Dotyczy budowa KST IV - czasowa organizacja ruchu

w związku z przeprowadzoną w dniu 17.09.2025 r. kontrolą czasowej organizacji ruchu z uwagi na liczne nieprawidłowości w tymczasowym oznakowaniu wzdłuż inwestycji pn. Budowa linii tramwajowej KST w Krakowie przekazuję następujące uwagi, celem podjęcia stosownych działań zmierzających do usunięcia wskazanych usterek.

ZATWIERDZENIE NR.....572...../2025
CZASOWEJ ORGANIZACJI RUCHU W ZWIĄZKU Z WYKONANIEM PRZEJŚCIA TOROWISKA PRZEZ JEZDNIĘ W CIĄGU ULICY FRANCISZKA BOHOMOLCA – PRACE W RAMACH BUDOWY KST IV

Projekt czasowej organizacji ruchu związany z wykonaniem projektowanego przejścia torowiska przez jezdnię w ciągu ul. Bohomolca w Krakowie w ramach budowy linii tramwajowej KST IV (ul. Meissnera – Mistrzejowice).

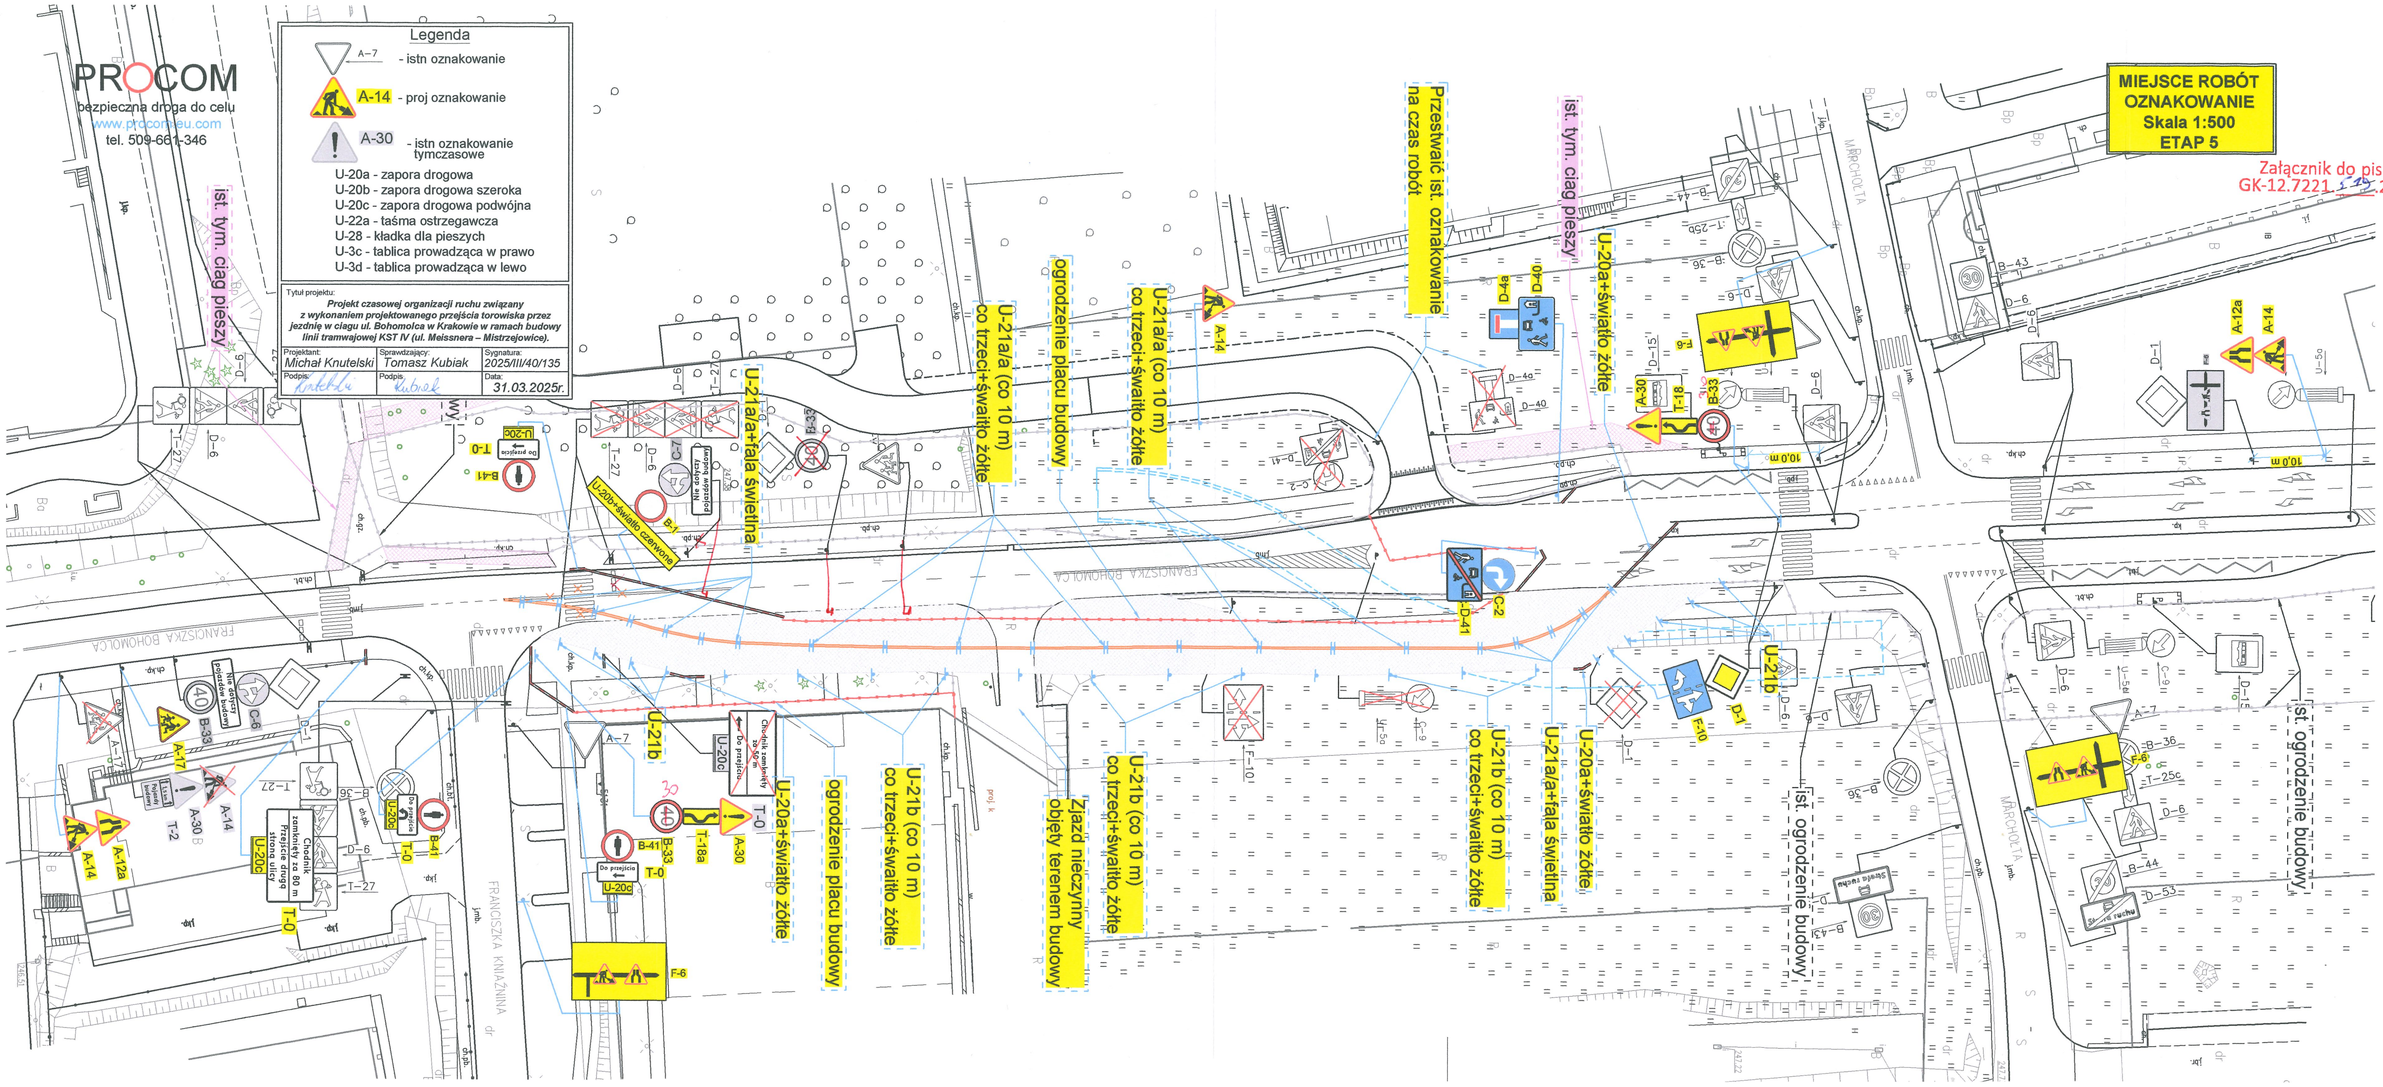
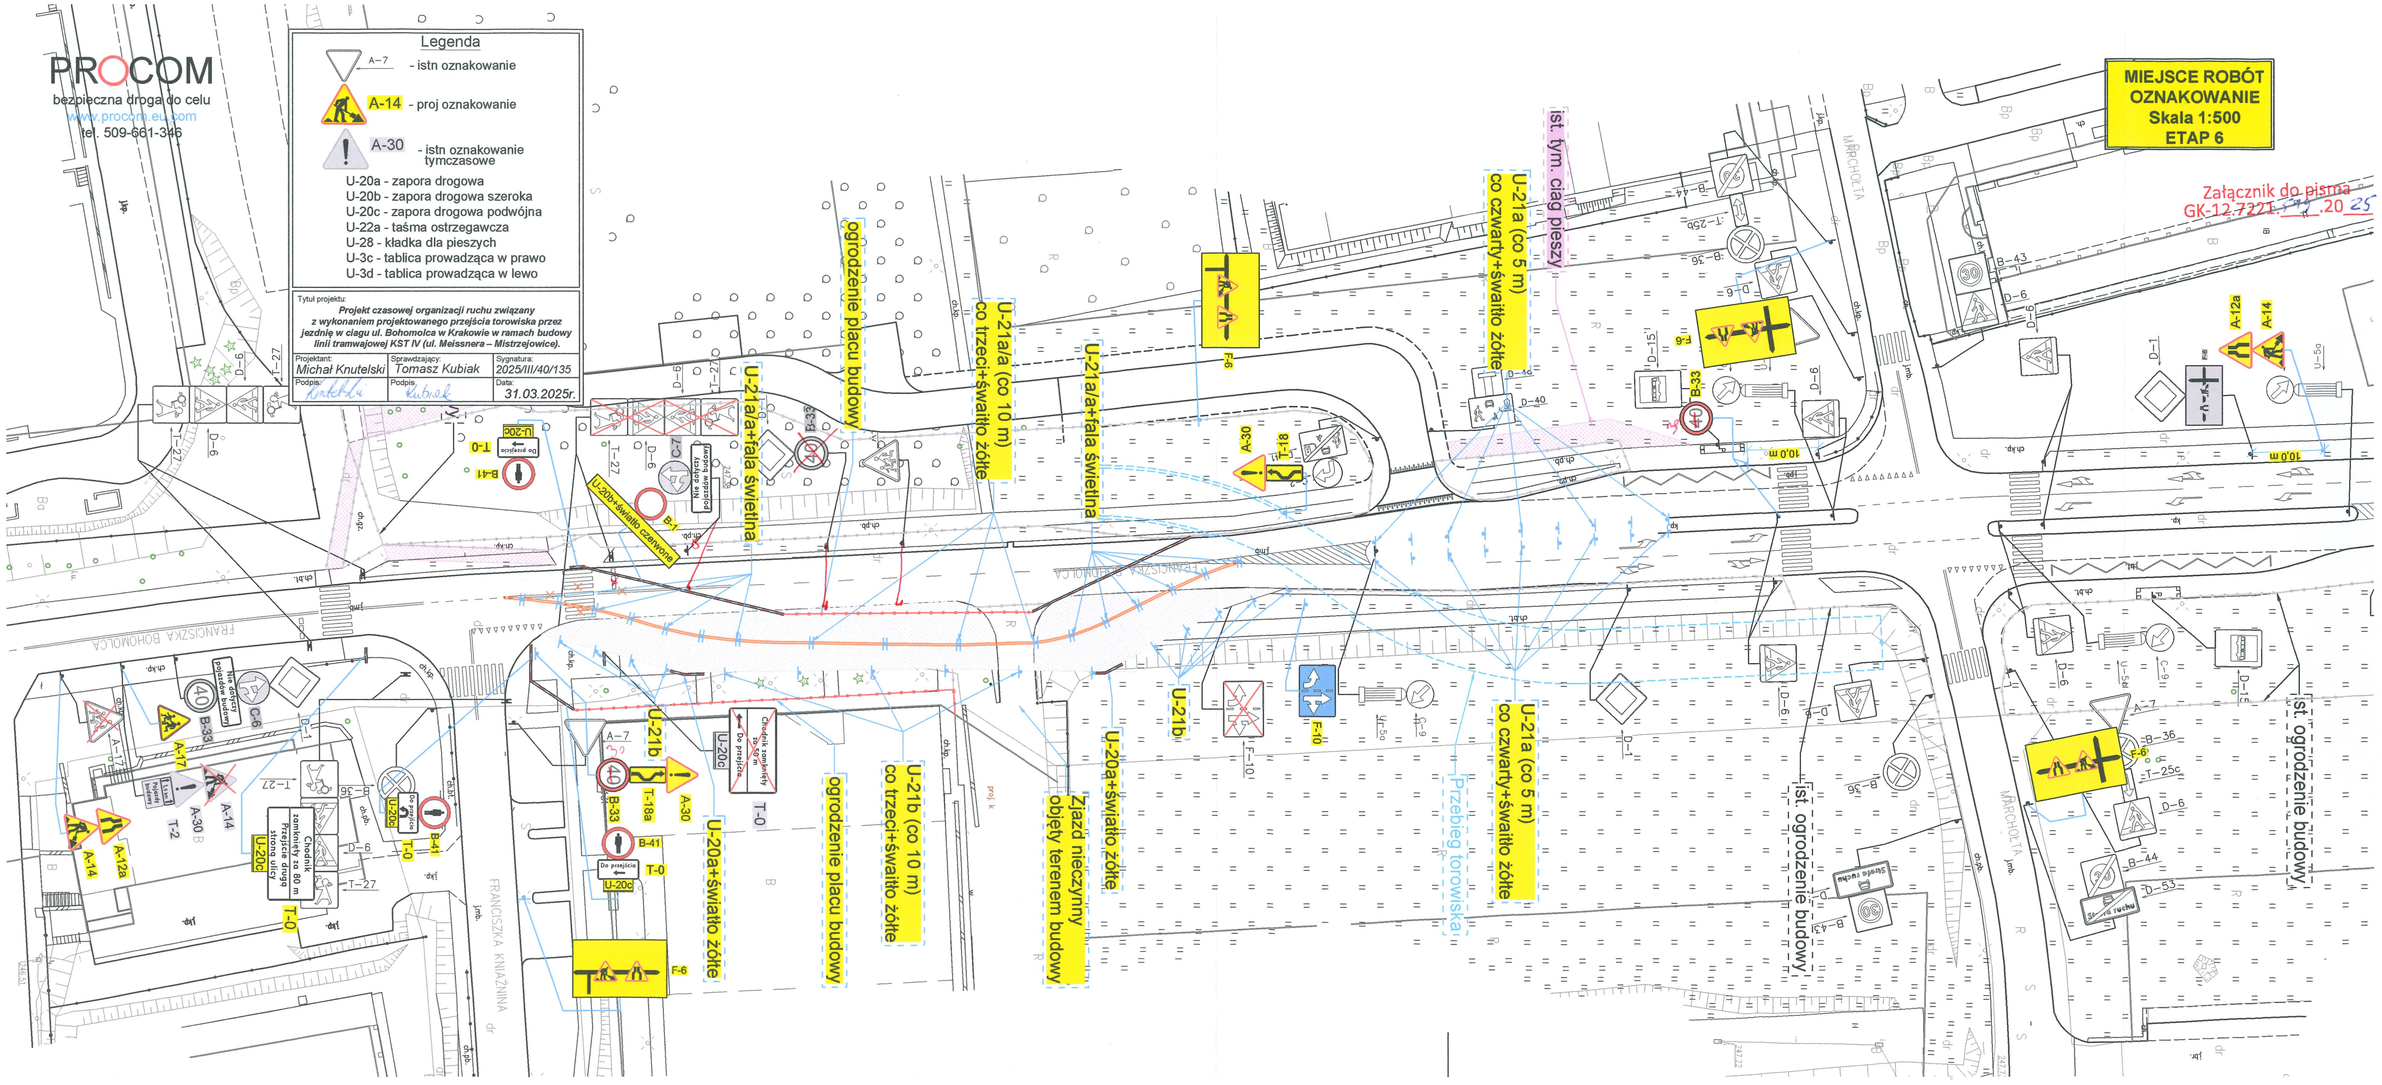
- **wrysowanymi kolorem czerwonym na planie sytuacyjnym projektu organizacji ruchu,**
- **znaki D-6 I D-6b na wyznaczonych czasowo przejściach dla pieszych i przejazdach rowerowych zastosować na tle fluorescencyjnym, przejścia i przejazdy te należy również oświetlić dedykowanym oświetleniem,**
- **na tablicach kierujących U-21 oraz U-3d zamontować oświetlenie U-35 żółte,**
